改善箇所説明図

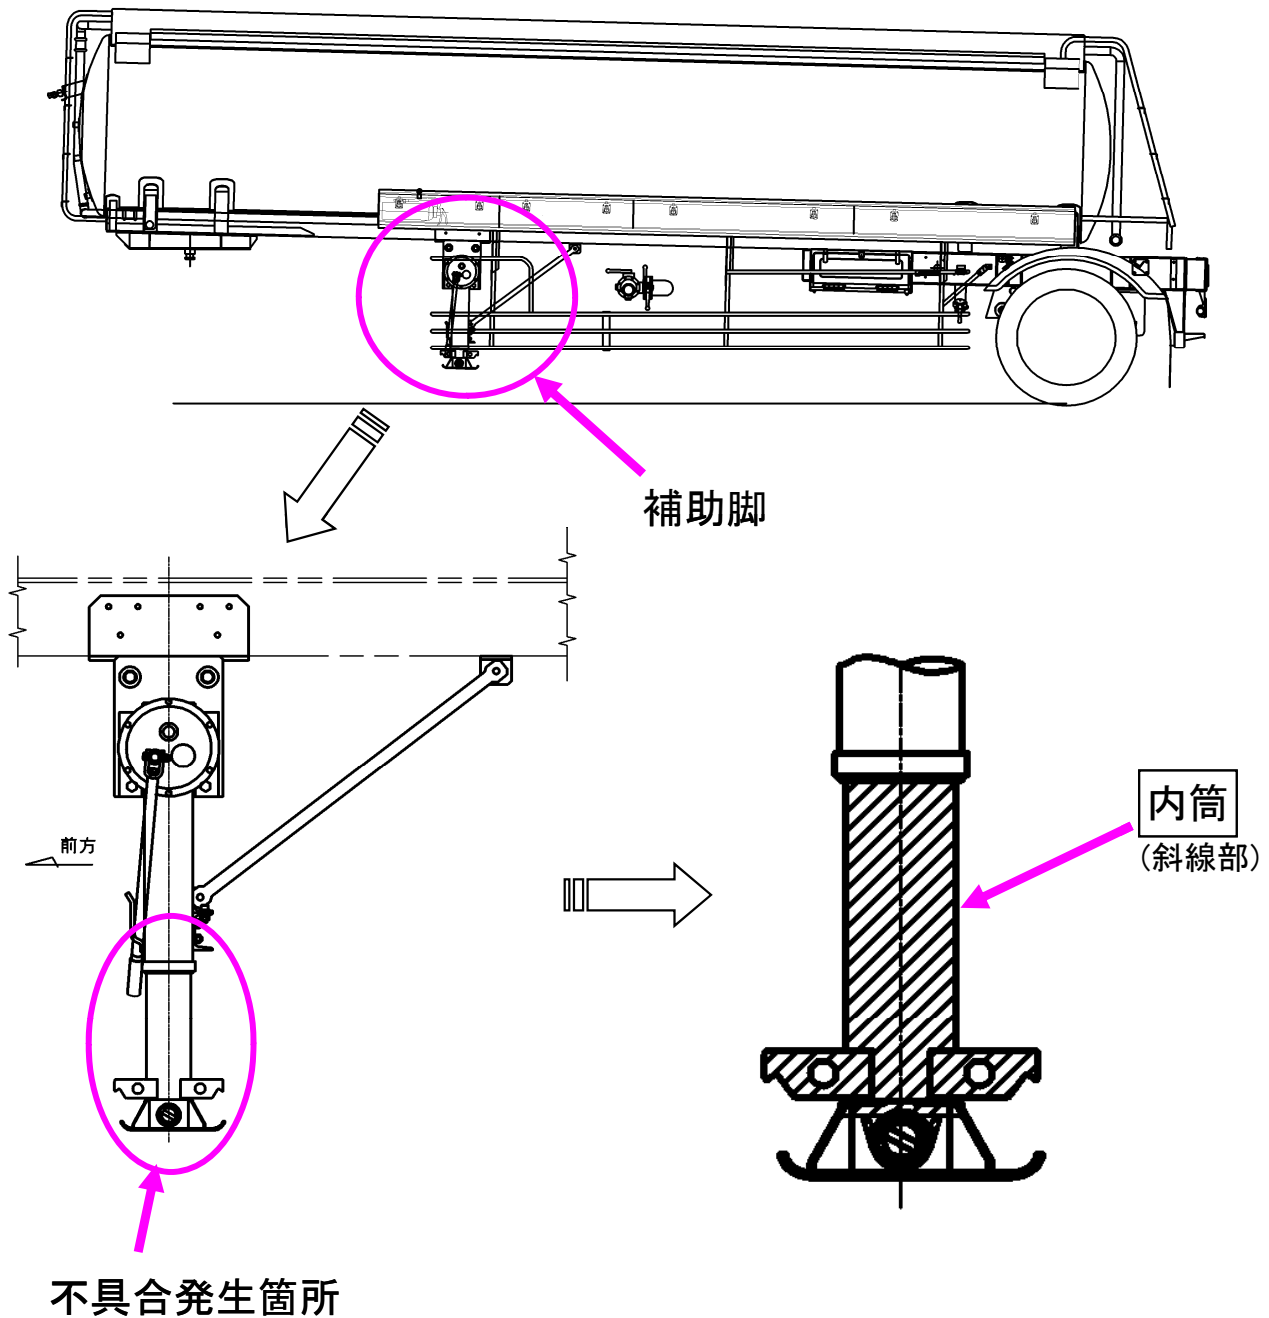
補助脚を上下するためのシャフトに接続するための部品と内筒との接合部において、加工のための治具が不適切なため、当該内筒が十分かしめ固定されていないものがある。そのため、そのまま使用を続けると当該かしめ部にガタつきを生じ、最悪の場合、内筒が傾き、補助脚を上下することができなくなる。

全車両、補助脚の内筒を良品に交換する。

は交換部品を示す。交換した補助脚には、製造番号に“Z”の刻印を追加する。
